Von: [REDACTED]
 Gesendet: 18. Juli 2019 15:40
 An: Harp, Gisela
 Betreff: Stellungnahme 1. Änderung FNP Gemeinde Hainburg "Simeonstift"
 Anlagen: BPlan35.pdf; FNPÄnderungHainburg.pdf; B-Plan35Alternativvorschlag.pdf

Stellungnahme zum B-plan-Entwurf Nr. 35 "Simeonstift" Hainburg

Zur 1. Änderung FNP Gemeinde Hainburg, „Simeonstift“

Bplan Nr. 35

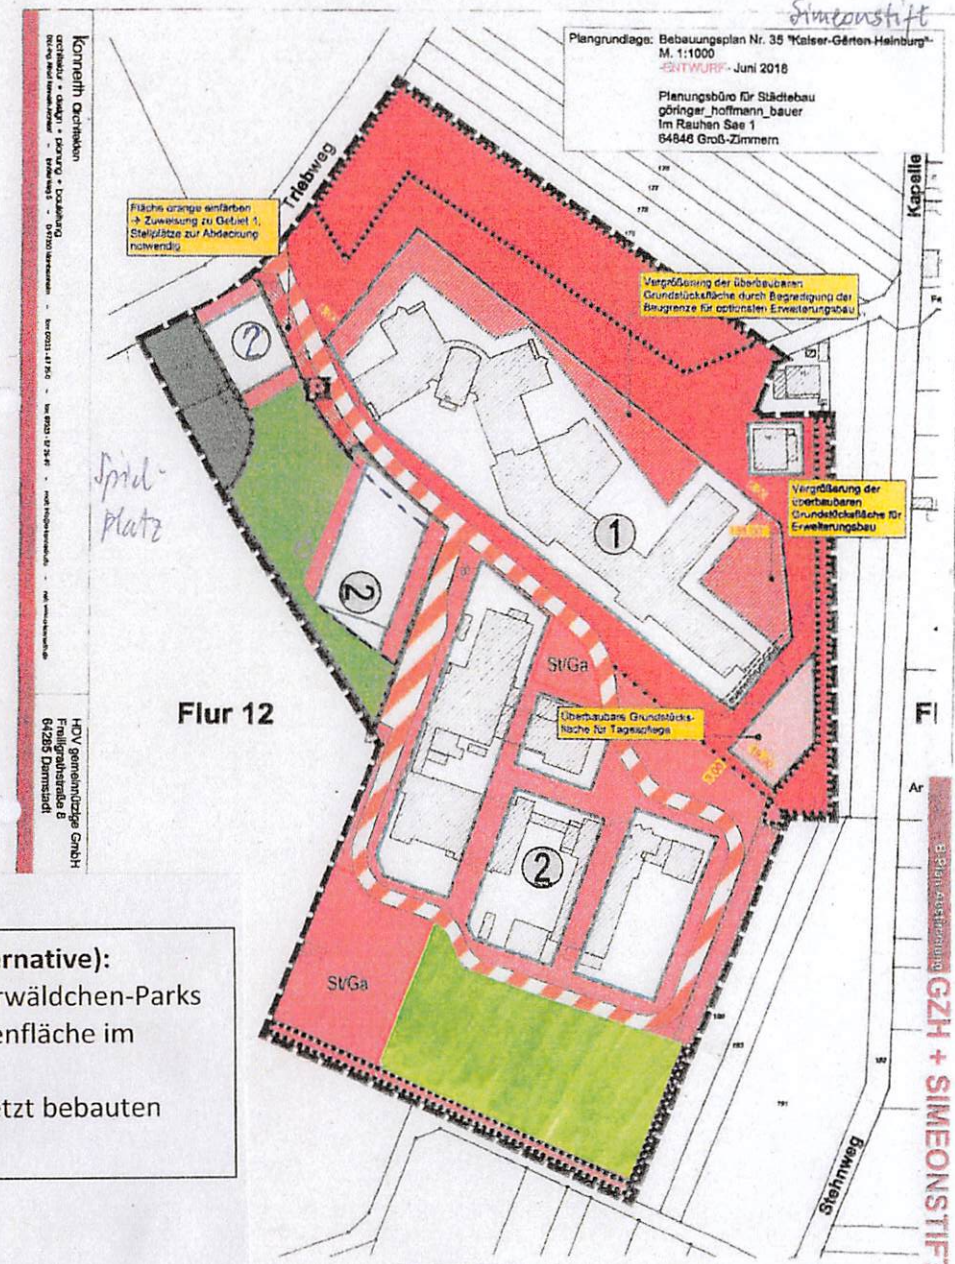
1. Eine Bebauung der im Süden liegenden Wiesenfläche muss vermieden werden. Ein freier Abstand zur Feldflur und keine weitere Verschiebung der Baugrenze ist zu gewährleisten. Die neue Bebauung sollte sich auf die derzeit bebauten Bereiche beschränken.

2. Die Parkanlage "Kaiserwäldchen" sollte in ihrer derzeitigen Funktion als Freizeit-Grünanlage zum Aufenthalt erhalten werden. Eine Streuobstwiese ist an dieser Stelle fachlich nicht zu befürworten und langfristig nicht zu gewährleisten. Sie läge eingezäunt innerhalb einer Wohnanlage und könnte ihre Funktion nicht erfüllen.

B-plan Nr. 35 (Alternative):

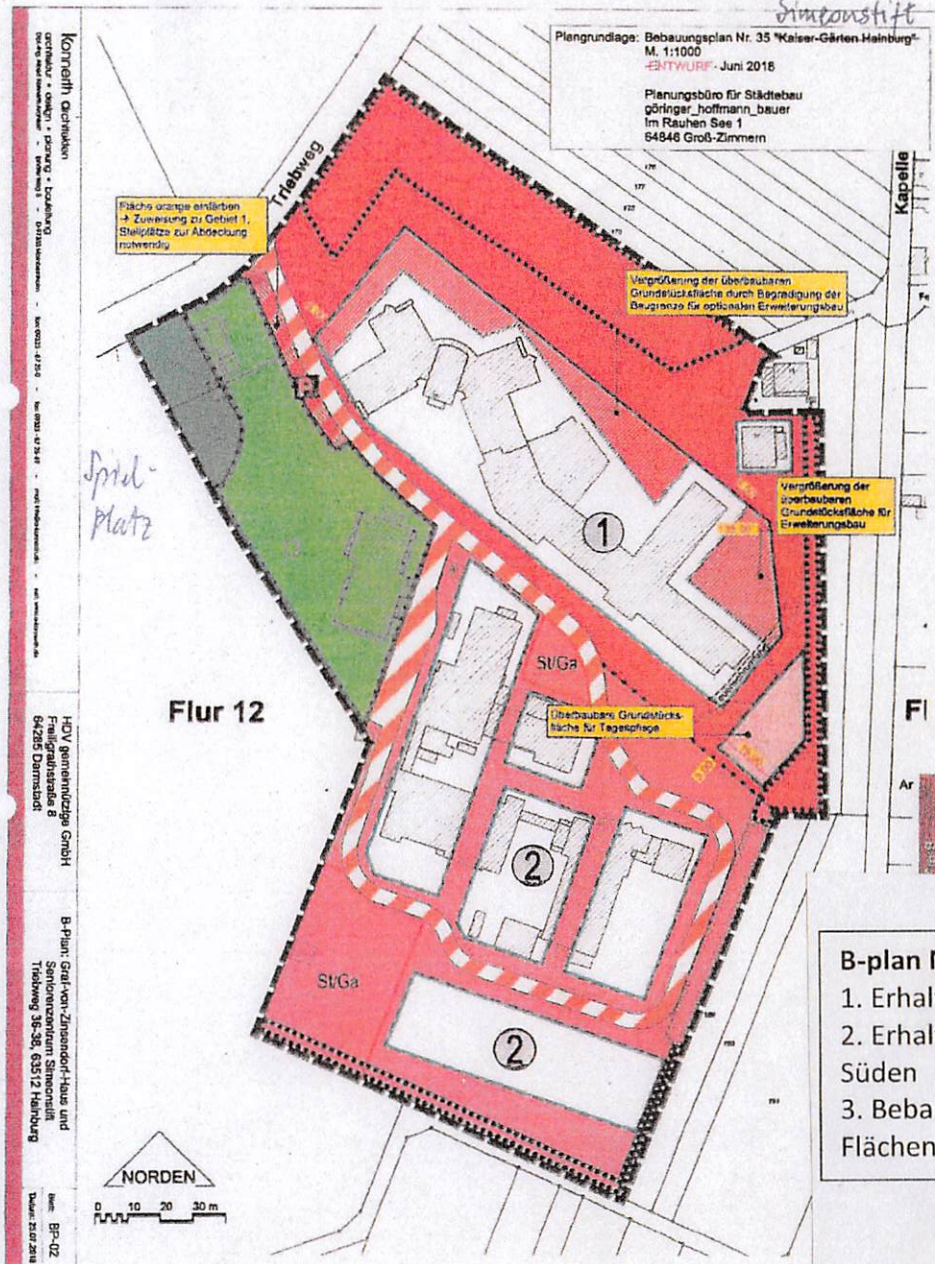
1. Erhalt des Kaiserwäldchen-Parks
2. Erhalt der Wiesenfläche im Süden
3. Bebauung der jetzt bebauten Flächen
